Mission régionale d'autorité environnementale  
PAYS DE LA LOIRE

**AVIS DÉLIBÉRÉ**  
**PROJET DE CENTRALE PHOTOVOLTAÏQUE AU SOL**  
**COMMUNE DE LA ROCHE-SUR-YON (85)**  
**SASU URBA 346**

**n° PDL-2022-6061**

Plan d'implantation du projet photovoltaïque - Figure 104 de l'étude d'impact

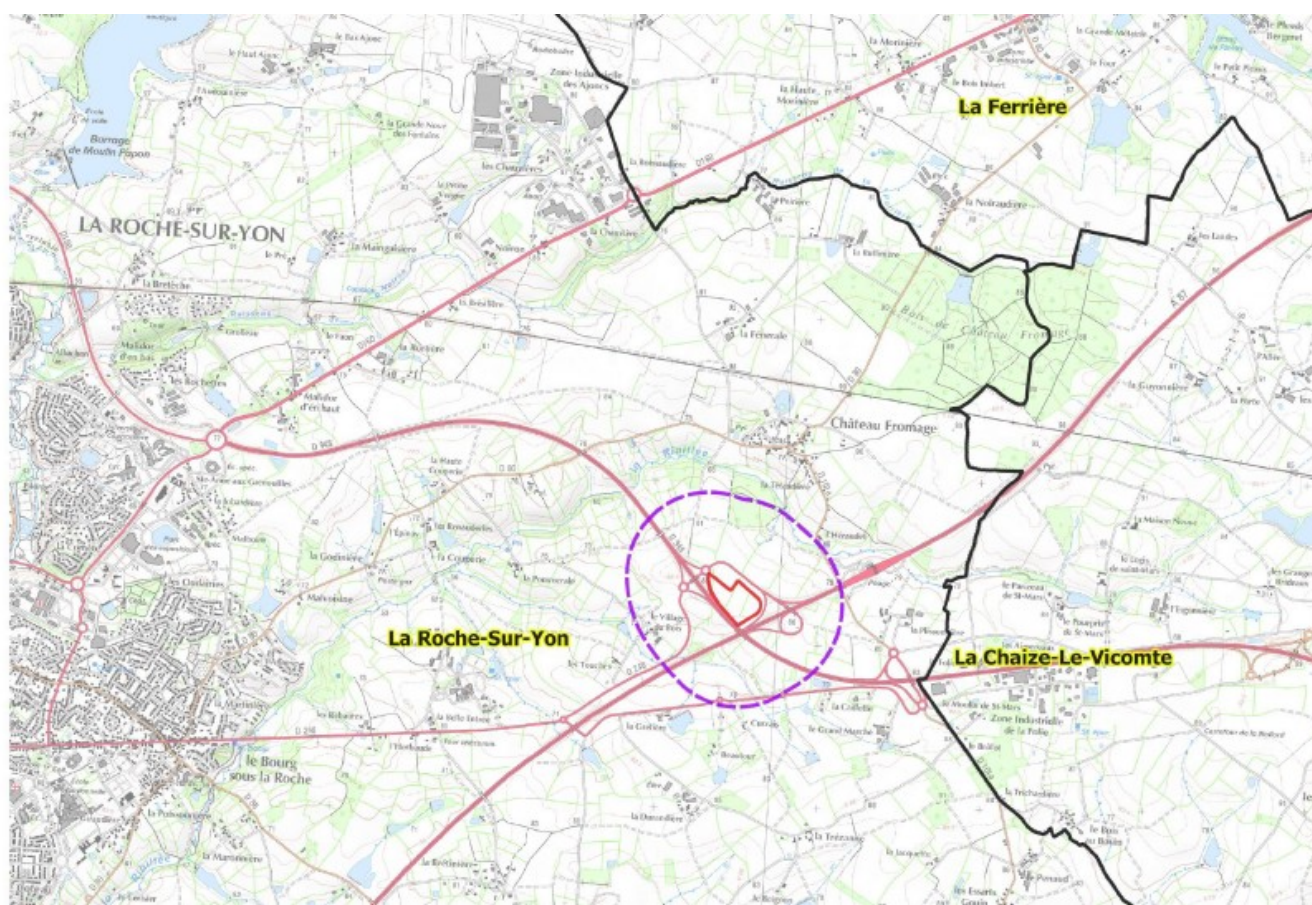
S'agissant de la situation d'une zone humide en point bas au sud du site, le projet évite toute implantation de tables de modules photovoltaïques, la voirie de desserte interne autour du site la contournera et elle se situera en dehors de l'espace clôturé du parc. Le dossier indique les dispositions préventives et curatives prévues en phase de chantier le cas échéant pour éviter toute atteinte aux fonctionnalités de cette zone humide par des pollutions accidentelles des travaux comme des matières en suspension. Pour cela une barrière temporaire sera mise en place en amont.

Pour la phase d'exploitation, le dossier indique que les conditions d'alimentation en eau de la zone humide continueront d'être assurées, via les fossés de collecte des eaux excédentaires aménagés le long de la piste de desserte, cependant le niveau de représentation peu détaillé des dispositions en matière d'assainissement gagnerait à être amélioré au travers de plans et schéma de détail présentés à une échelle plus adaptée.
